改善箇所説明図

ブローバイ・ガス還元装置

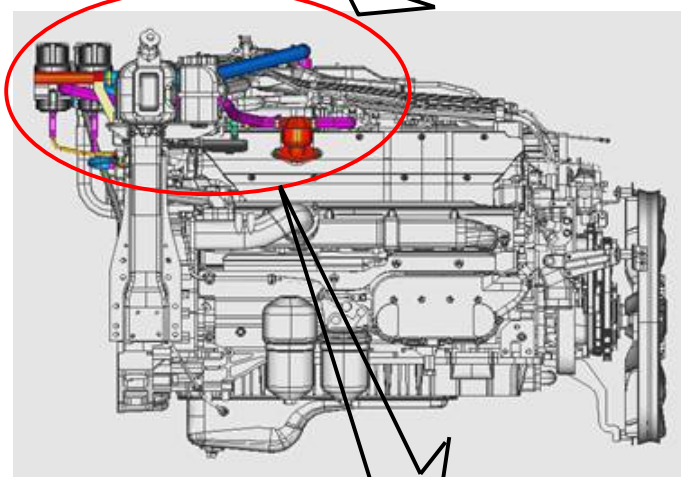
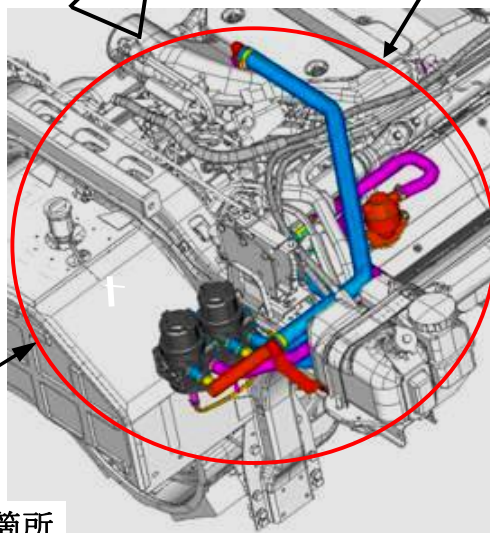
基準不適合発生箇所

原動機において、ブローバイ・ガス還元装置が装着されていないため、道路運送車両の保安基準に適合しない。

改善の内容

全車両、ブローバイ・ガス還元装置を装着する。
